განმარტება

ქალაქ თბილისის მუნიციპალიტეტის სსიპ ქალაქ თბილისის მუნიციპალიტეტის არქიტექტურის სამსახურის N6922711 14.03.2024 AR11020426 შუალედურ გადაწყვეტილებაზე

ქალაქ თბილისში ასმათის ქუჩაზე N17-ში (01.72.14.035.310) მრავალბინიანი საცხოვრებელი სახლის კორექტირებული არქიტექტურული პროექტის შესაბამისობაზე,

„41“ საექსპერტო შეფასება

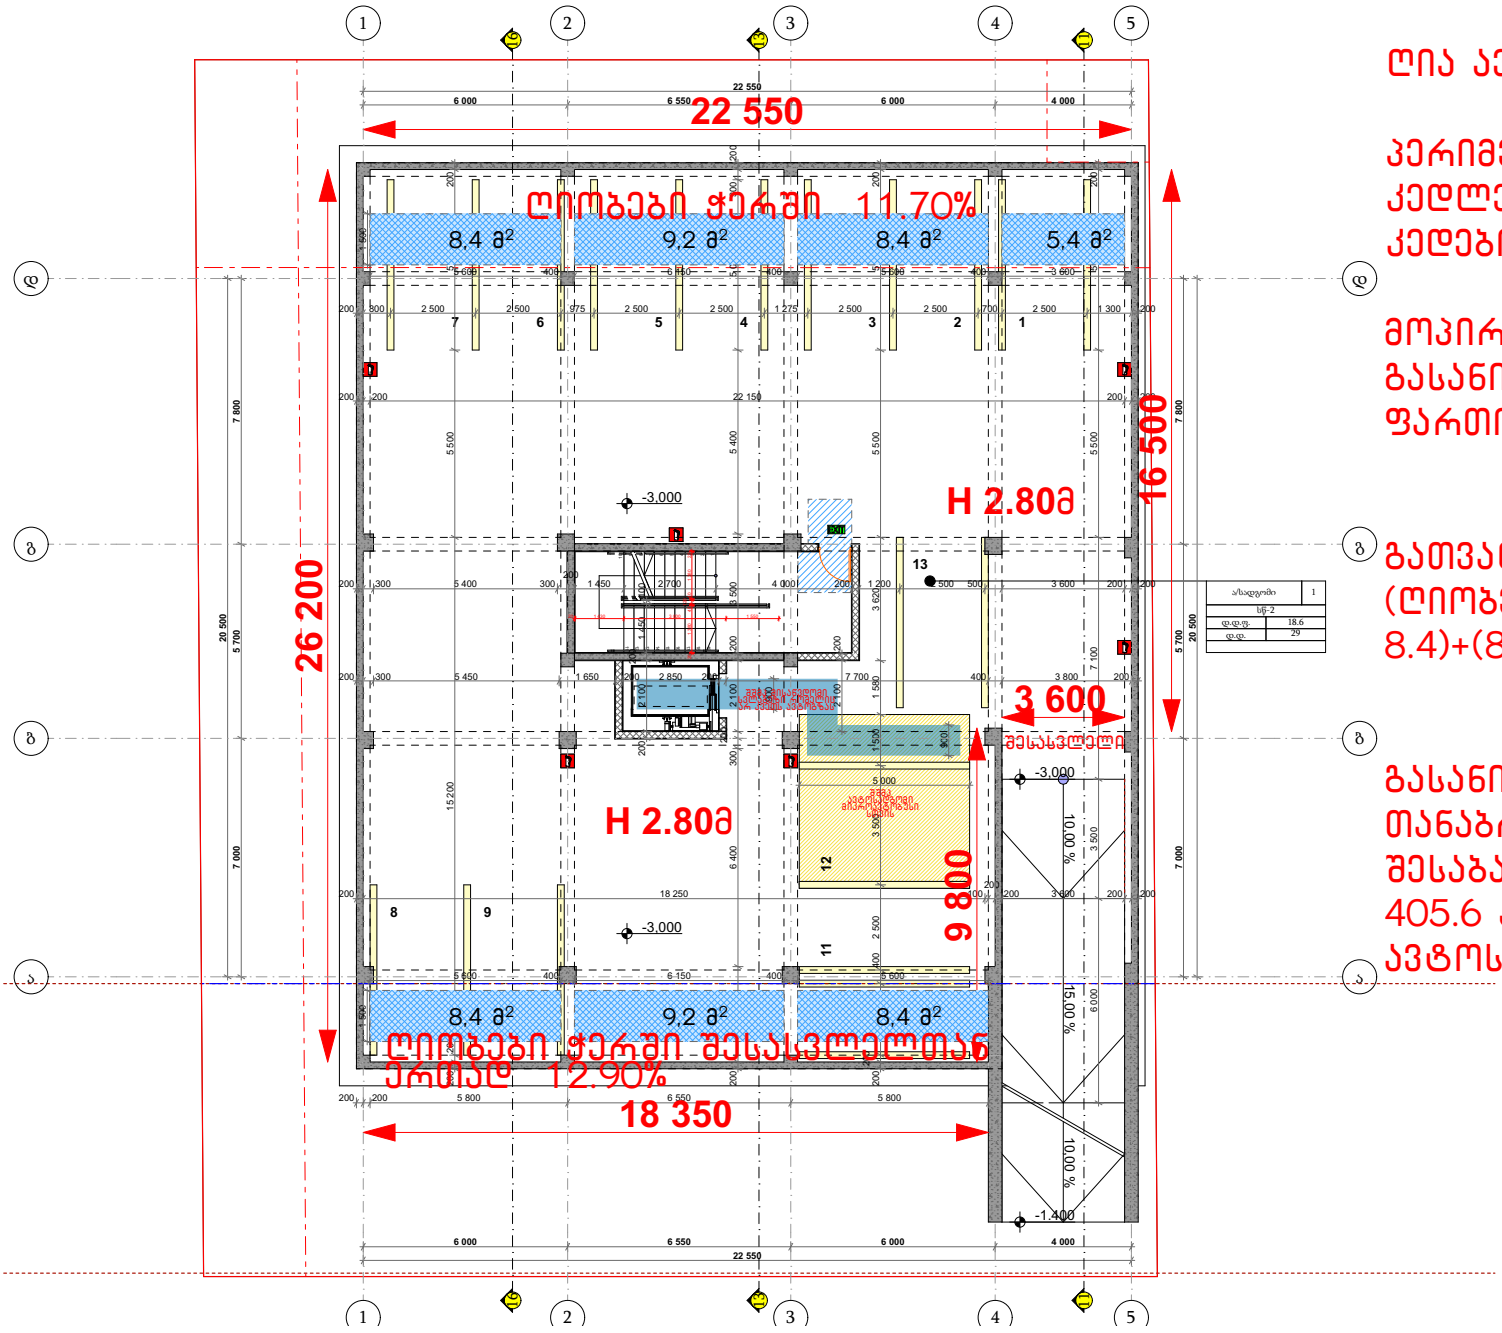
შუალედური გადაწყვეტილების N2 და N6 პუნქტი:

- მომზადებულია ღია ავტოსადგომის ანგარიში. ღია ავტოსადგომი შეესაბამება წესების 406.5 ქვეთავს. გასანიავებლად გათვალისწინებულია ღიობები ორ მოპირდაპირე მხარეს და განაწილებულია თანაბრად. განიავებას უზრუნველყოფს ავტოსადგომზე შეასვლელი და ასევე ამასთან ერთად ჭერში +0.00 ნიშნულის ფილაში მოწყობილი ღიობები. მათი ფართობები (ა ღერძთან 8.4+9.2+8.4+8.6=34.6კვ.მ. 12.7%; დ ღერძთან 31.4კვ.მ. 11.5%) ავტოსადგომის მთელ პერიმეტრზე მდებარე კედლების ფართობის (272.4კვ.მ.) 20%-ზე მეტია და განაწილებულია თანაბრად ორ მოპირდაპირე მხარეს. აღსანიშნავია, რომ წესების 406.5 ქვეთავი ბუნებრივი განიავების მიზნით არ კრძალავს ზენიტური ღიობების მოწყობას. **შესაბამისად ავტოსადგომი ნიავდება ბუნებრივად და წარმოადგენს ღია ავტოსადგომს.**

- 41-ე დადგენილების 903.2.10 ქვეთავის მიხედვით ავტოსაშხეფი სისტემა უნდა მოეწყოს შემოზღუდულ ავტოსადგომში. მიწისქვეშას და მიწისზედას არ აქვს მნიშვნელობა. ვინაიდან პროექტში მოცემულია ღია ავტოსადგომი საშხეფი სისტემა არ არის საჭირო.

- ავტოსადგომზე ტამბურებს ითხოვს არა 41-ე დადგენილება არამედ 14-39 დადგენილება ისიც იმ შემთხვევაში როცა ავტოსადგომი დახურულია, მიწისქვეშას არ აქვს მნიშვნელობა. იხილეთ 14-39 დადგენილების მუხლი 39 პუნქტი 14.

- 41-ე დადგენილების მიხედვით ტამბური ზოგადად კიბეს ყველა სართულზე ჭირდება იმ შემთხვევაში თუ შენობა მაღლივია. ხოლო ლიფტი თუ ის 3-ზე მეტ სართულს აკავშირებს 713.14.1 ქვეთავის მიხედვით უნდა ფოიე მაგრამ ტამბურის ალტერნატივაა დაწნევა (იხ. 713.14.1 გამონაკლისი 6) აღნიშნული გამონაკლისი ლიფტის ფოიეს ითხოვს მხოლოდ დახურული ავტოსადგომის შემთხვევაში პროექტში კი ღიაა.
  აქედან გამომდინარე მიწისქვეშა ღია ავტოსადგომზე კიბეს და ლიფტს ტამბური არ მოეთხოვება.
